**DODATEK č. 4
KE SMLouvě O Dílo
Ev.č. VZ23018SoD**

2. Předmětem dodatku je změna realizace stavby podle změnových listů:
 - a. Změnový list č. 14 - Statické zajištění objektu 1.PP a 3.NP
 - b. Změnový list č. 15 - Změna podlahového polystyrenu AS26

Změnový list č. 14

Statické zajištění objektu 1.PP a 3.NP

UKOTVENÍ TÁHLA DO
STŘEDU ZDI

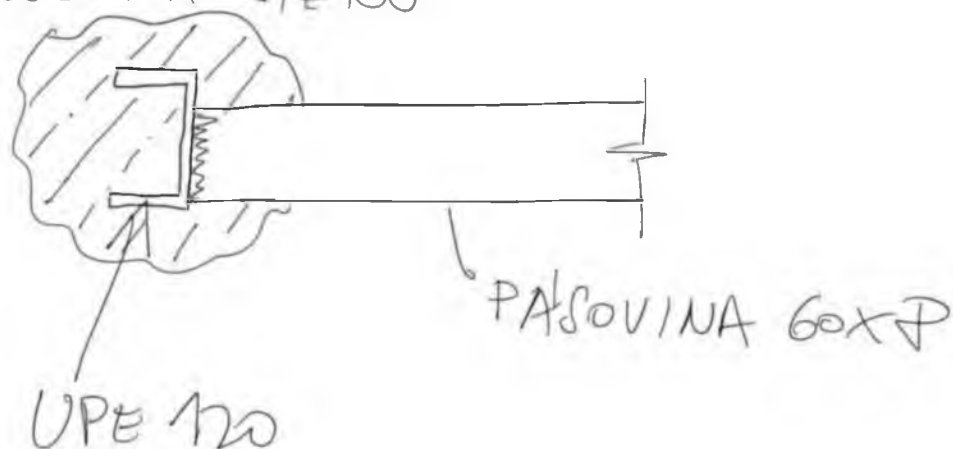
6. Táhlá napříč objektem je ideální provádět vždy po každé straně zdi. Koncové kotvení viz příložené vizualizace.
7. V případě, že by táhlo bylo třeba ukotvit do středu zdi, pak se použije skica (viz dále).

Skica kotvení táhla uvnitř zdi (k bodu 7 výše):

AS10 (1)

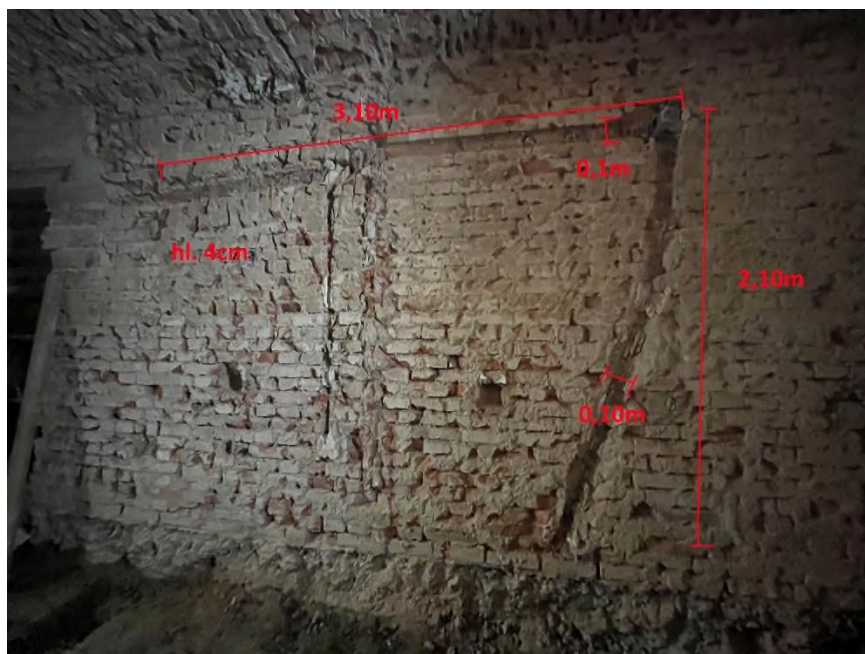
Standardní postupy – viz výše „Obecné zásady“

AS16 (11):

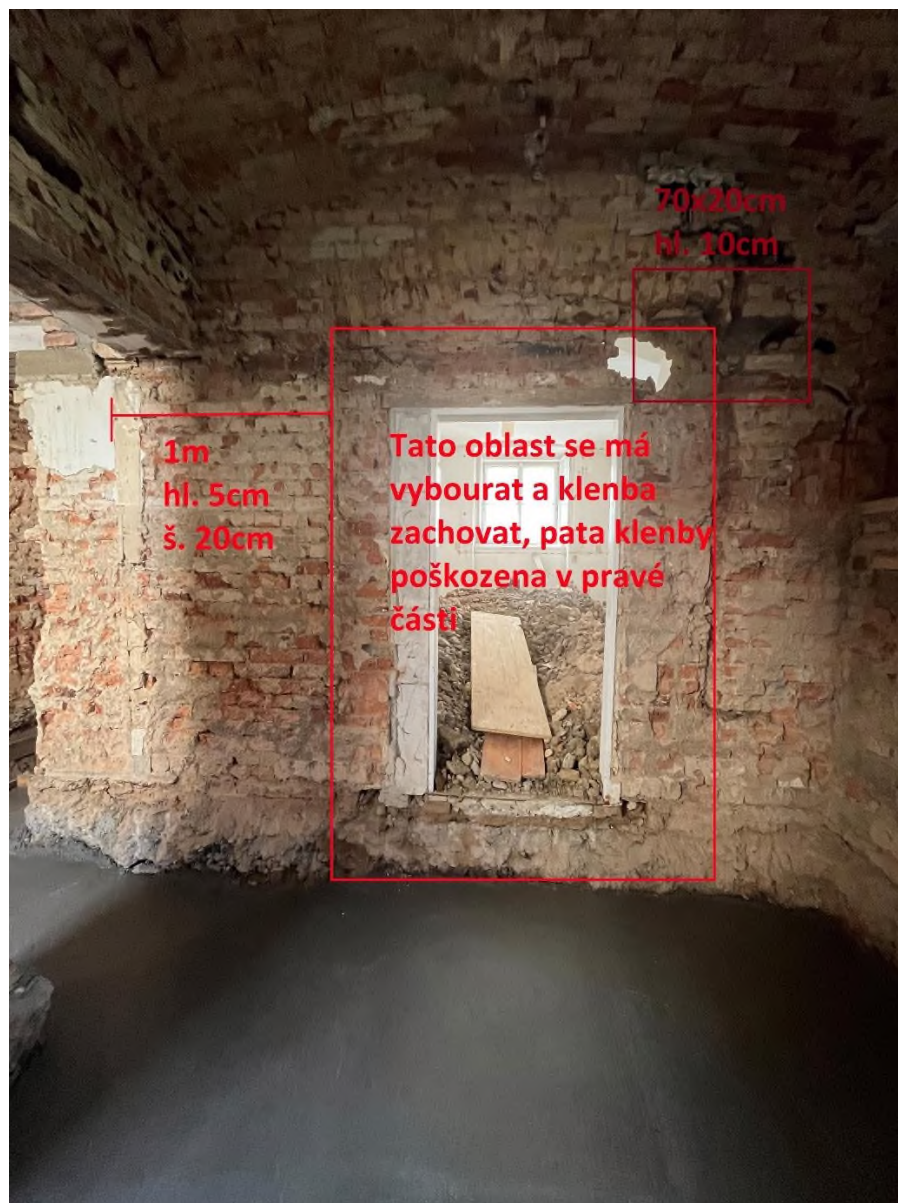
Potrubí vyndat a dutinu prozdít na vazbu.

AS11+AS12 (14)

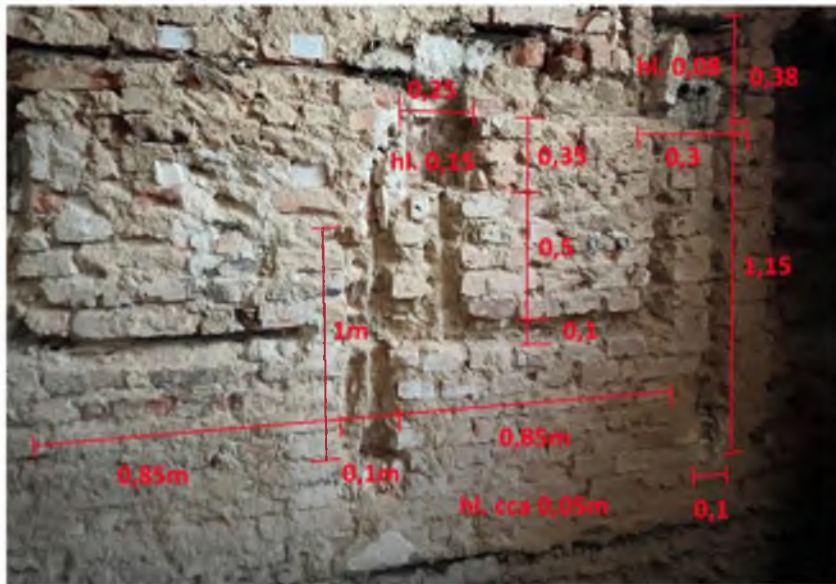
Prozdít na vazbu

Klenba v 1.PP, m.č. AS12

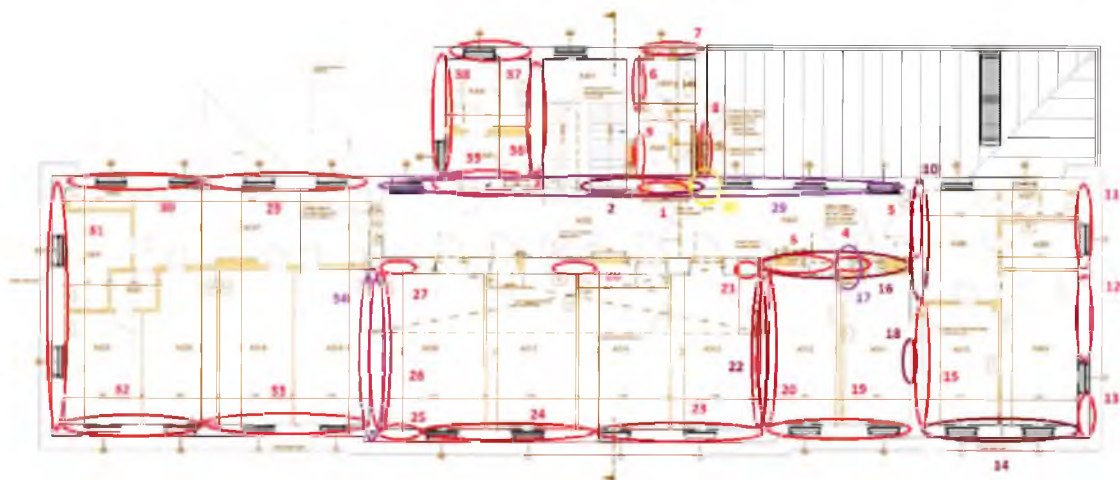
Po odkrytí omítky byl na klenbě zjištěn pás z cihel naplocho, který tedy nemůže mít nosnou funkci. Byl ihned provizorně podstojkován. Klenba v tomto místě nenese žádnou další konstrukci, jen podlahu.

Návrh řešení:

Problematické místo bude následně podezděno nosnou stěnou tl. 300 mm z plných cihel, v souladu s projektem.

V této stěně je navržen dveřní otvor šířky 1600 mm. Nadpraží tohoto otvoru nutno zesílit, překlad provést z 2x IPE 160.

A309 (13)

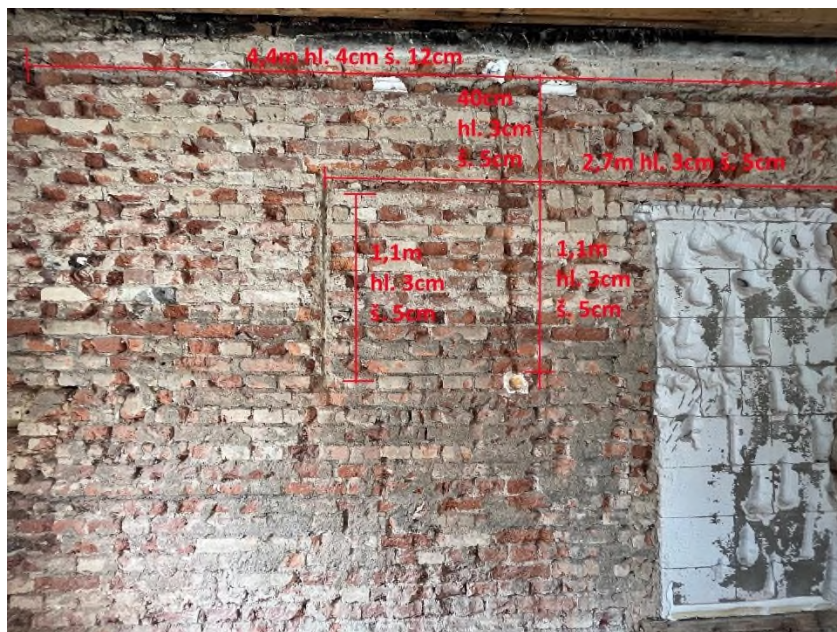
Použít standardní postupy.

A311+A312 (19)

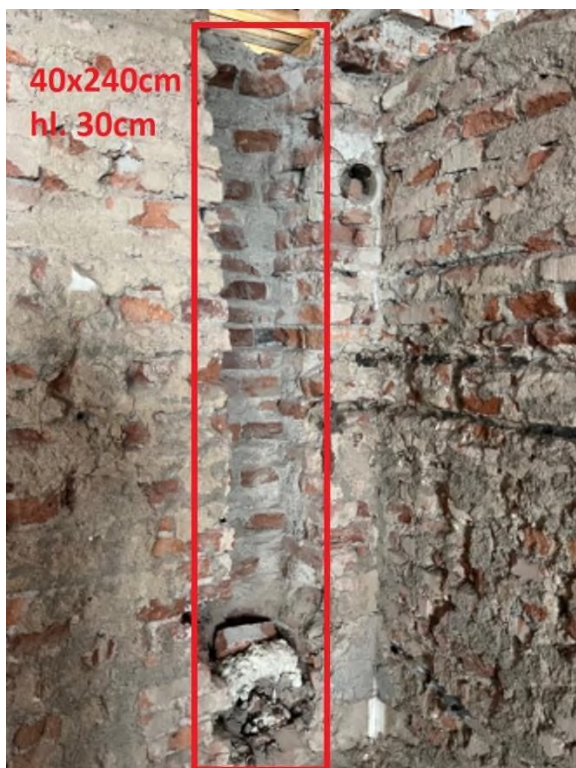
Použít standardní postupy.

ZL.17 – Příloha č.3

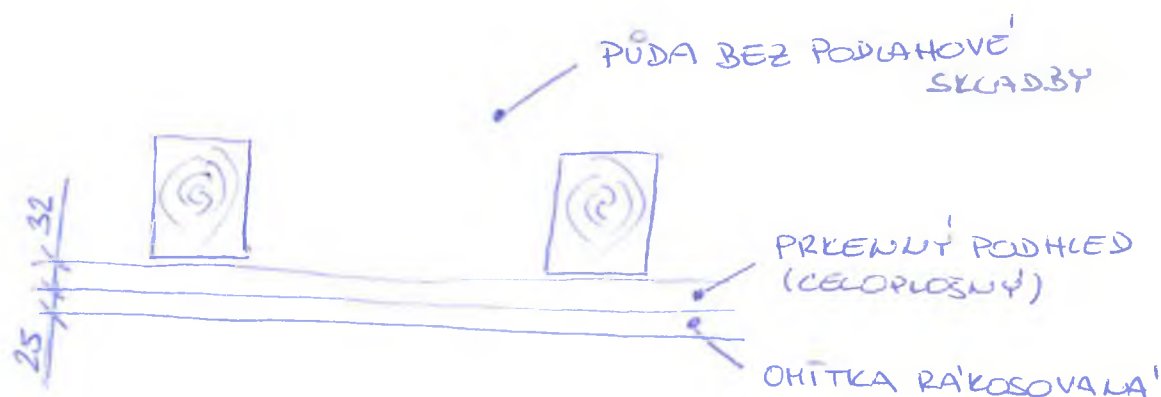
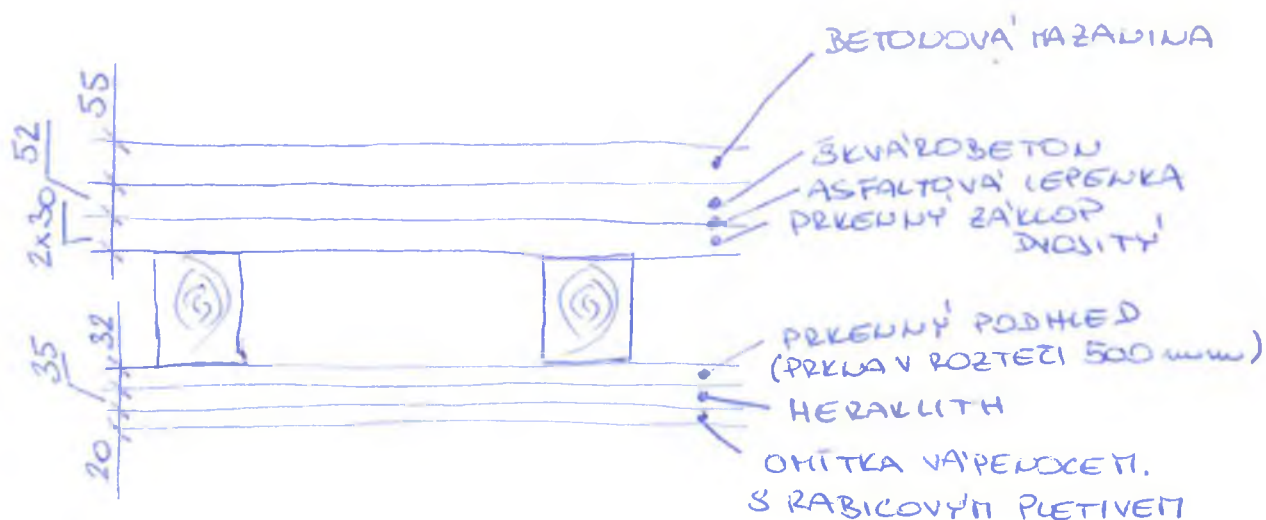
Skladba podlahy: půda nad 3.NP

SKLADBA - STROP NAD 3. NP : PŘEDPOKLAD JLE PD

SKLADBA - STROP NAD 3. NP : SKUTEČNOST

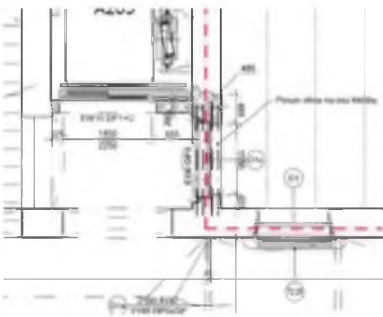
na základě našeho telefonátu zasílám foto dokumentaci stávajícího okna v budoucí pozici O1c. Chci se zeptat, zda má být výška okna O1c stejná velká jako u okolních oken O1. jak je i zakresleno v pohledech viz. příloha. Ve výkresech jsem nenašel vyspecifikovanou výšku parapetu.

Prosim ať je okno stejné jako ostatní okna na patře, tedy snížit parapet na úroveň ostatních.

ZL.21-Příloha č.2

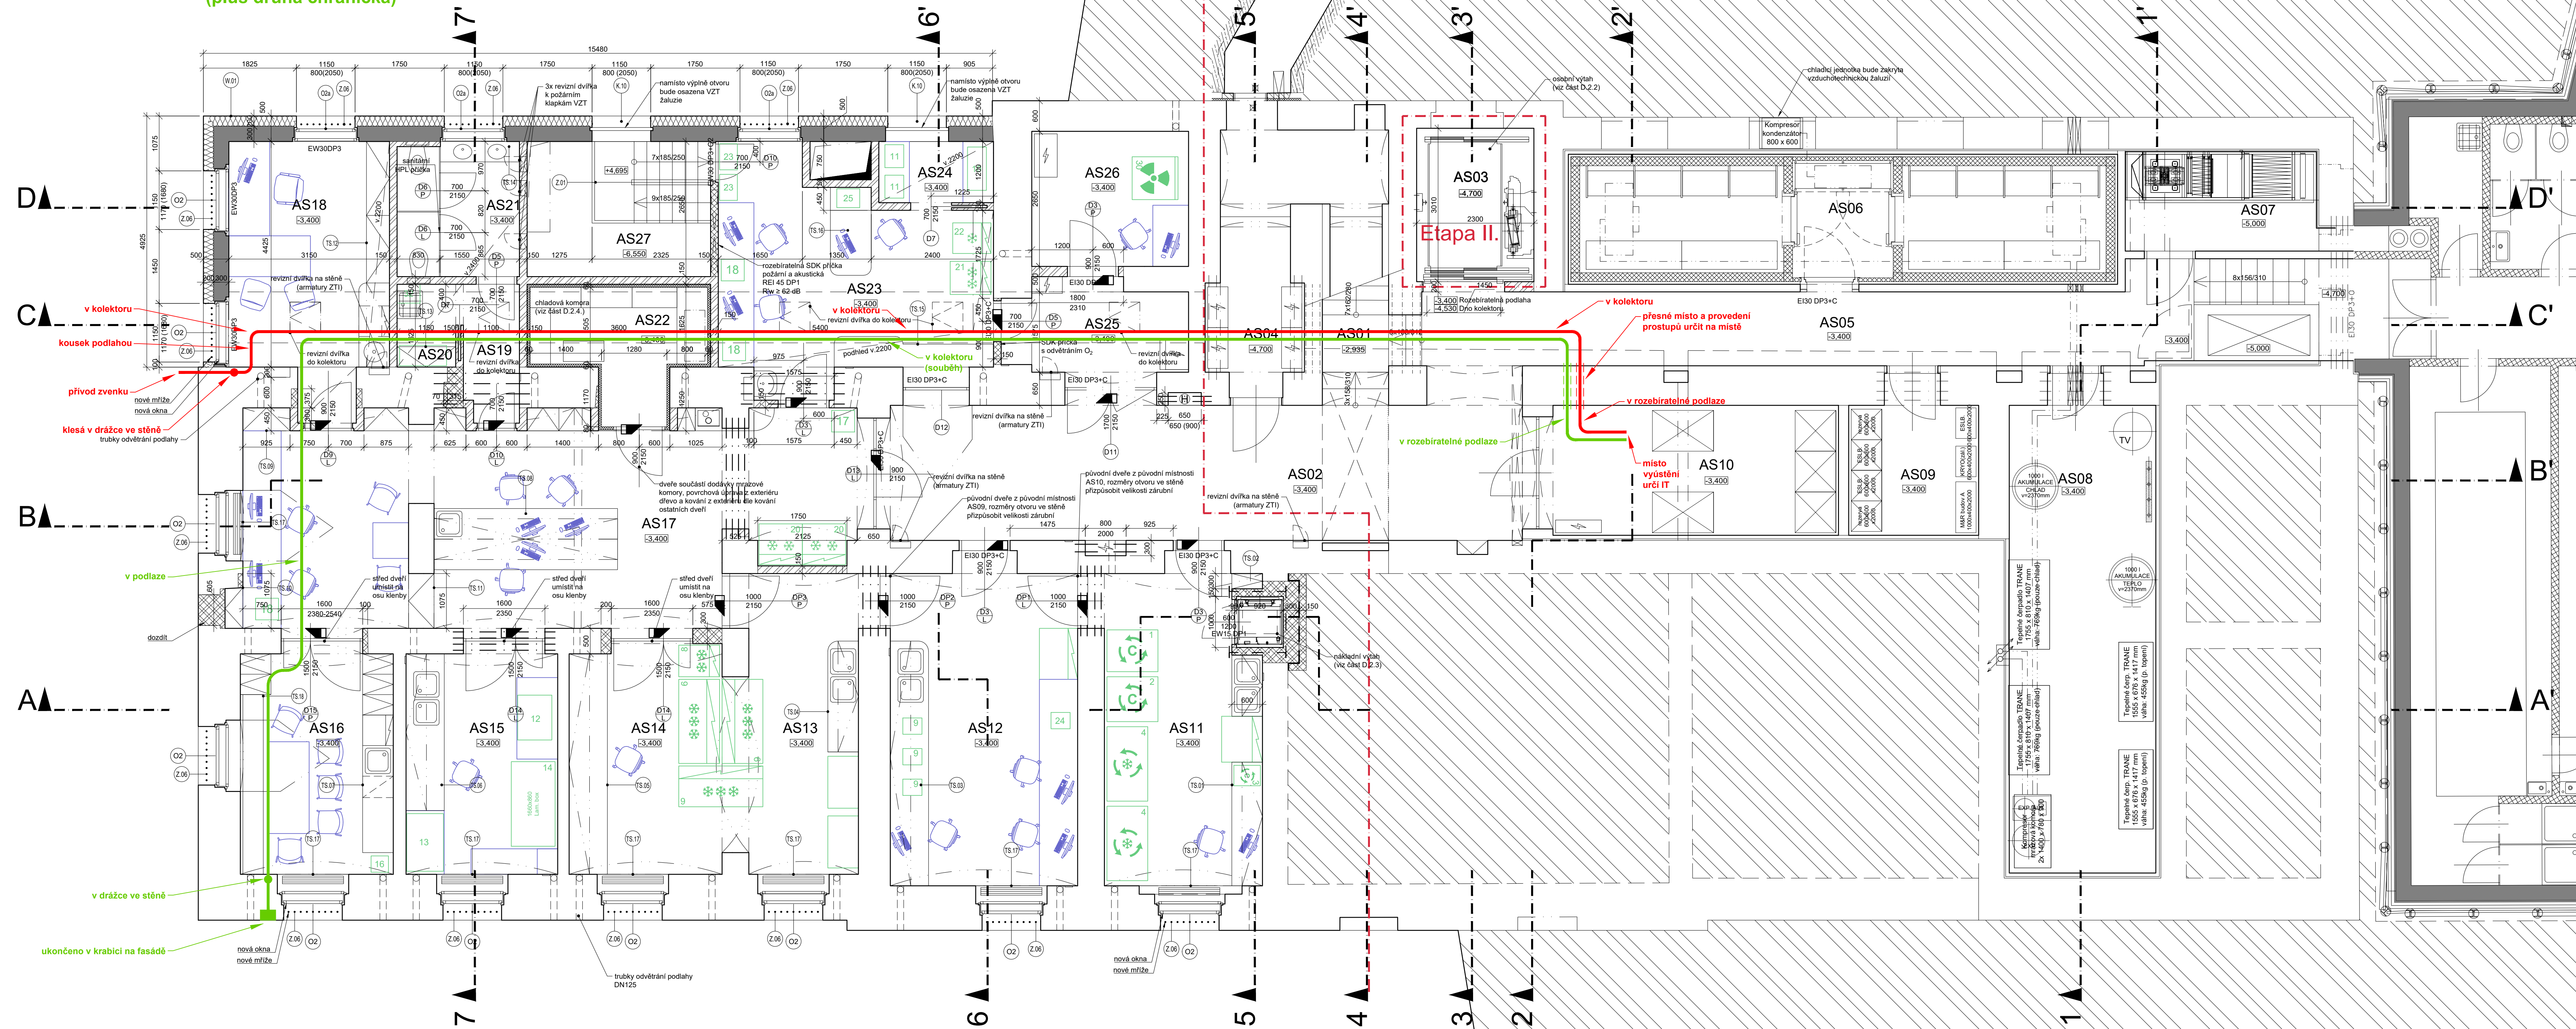
NÁVRH TRASY VEDENÍ OPTICKÉHO KABELU
(po celé délce v chrániče)
(plus druhá chránička)
